**Dyrekcja Rozbudowy Miasta Gdańska
ul. Żagłowa
80-560 Gdańsk**

Dot.: zadania pn.: „Park Brętowski - koncepcja zagospodarowania i uporządkowania terenu realizowanego w ramach zadań z zakresu BO 2023

W nawiązaniu do ustaleń podjętych na spotkaniu w dniu 14.09.2023 r Spółka Gdańskie Wody dotyczących wskazania uszczegółowionych wytycznych dla wykonania suchego zbiornika retencyjnego na obszarze parku informuje:

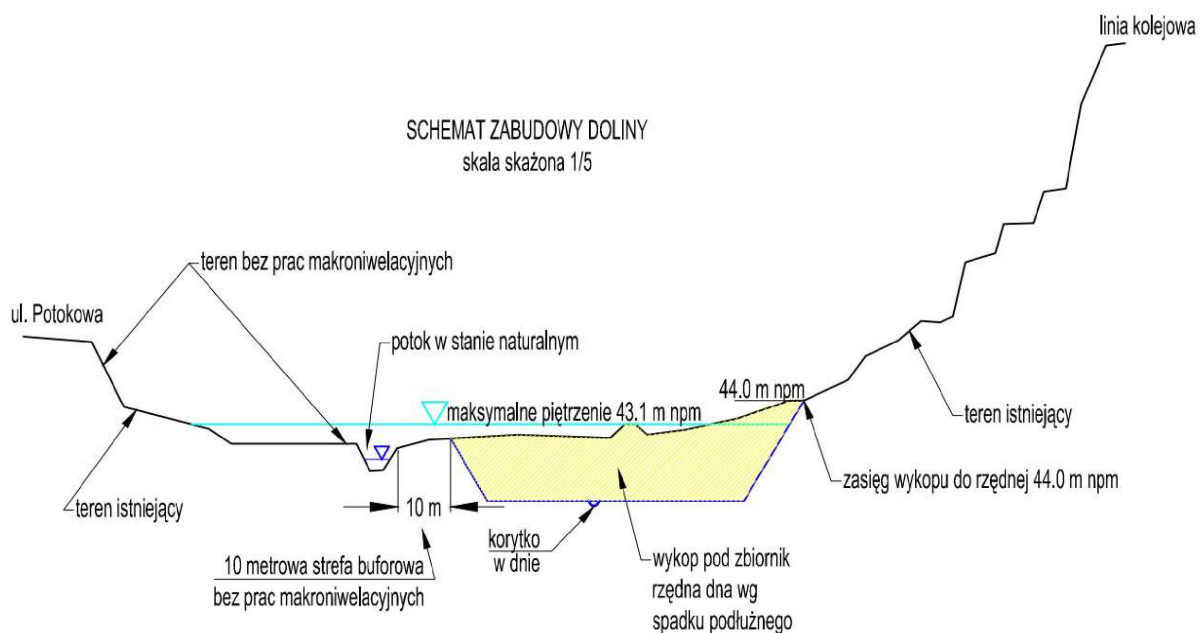
1. Utrzymać teren pomiędzy ul. Potokową a potokiem Strzyża bez większych ingerencji, ze względu na istniejące zadrzewienie. Jest to obszar o dopuszczonym zalewie przy przechodzeniu wód powodziowych.
2. Należy założyć minimalną ingerencję w koryto potoku. Potok powinien zachować istniejący naturalny przebieg. Należy przewidzieć odcinkowe umocnienie stopy

skarpy, wyłącznie materiałami naturalnymi np: kieszka/płotek faszynowy w miejscach wymagających zabezpieczenia. Korekta dna koryta np. poprzez zabudowę progową nie powinna skutkować większymi przegłębieniami niż 15 cm. Takie przyjęcie ma służyć maksymalnemu utrzymaniu drzewostanu wzdłuż potoku.

4. Należy zachować prawy brzeg w pasie o szerokości ok. 10 m na rzędnych zbliżonych do istniejących z dopuszczeniem wytyczenia alejki, wykonania oświetlenia czy ustawienia ławek, koszy itp.

5. Na terenie pomiędzy wymienionym w p-kcie 4 pasem brzegu prawego a terenem kolejowym przewiduje się wykonanie zbiornika suchego zasilanego z wykonanych odejść bocznych potoku (2-3 przelewów) z poziomu ok. 0.5 m ponad dnem potoku oraz „od dołu” na skutek piętrzenia wody na budowli piętrząco/upustowej. Zakłada się swobodny przepływ wody w potoku do głębokości około 0.5 m.

6. W dolnym biegu w rejonie istniejącej kładki przewiduje się wykonanie zapory do rzędnej 43.60 m npm oraz powiązanej z nią budowli piętrząco-upustowej (lub jazomostu). Rzędna dna potoku w tym rejonie przyjęto na poziomie 39.2 m npm. Z realizacją zapory i BPU wiąże się znaczna ingerencja w istniejący drzewostan.

7. Parametry podstawowe dla zbiornika:
 - rzędna maksymalnego piętrzenia ok. 43.1 m npm dla przepływu $p=1\%$ (woda stuletnia) – wynika z rzędnych terenu przyległego na odcinku zbiornik Ogrodowa - zbiornik projektowany

- rzędna korony (zasięg makroniwelacji) 44 m npm
 - rzędna dna zbiornika w rejonie BPU 40.0 m npm (80 cm ponad dnem odpływu BPU)
 - nachylenie skarp 1:3 lub łagodniejsze

- spadek podłużny czaszy zbiornika 0.2% do 0.3%
 - w czaszy należy przewidzieć wykonanie płytkiego koryta przejmującego, w początkowej fazie napełniania, dopływy z wlotów z potoku (pkt.5). Koryto służyć będzie także ułatwieniu końcowego opróżniania zbiornika po przejściu fali powodziowej

- w czaszy zbiornika możliwe jest wykonanie alejek, oświetlenia (z zabezpieczeniem przed czasowym zalaniem), ławek, koszy i sprzętu rekreacyjnego.
 - dopuszcza się lokalne urozmaicenie rzeźby terenu w obrębie czaszy w zakresie nie powodującym zmniejszenia pojemności retencyjnej o więcej niż 5%

- ewentualne obsiewy czy nasadzenia w czaszy zaleca się ograniczyć do zieleni niskiej
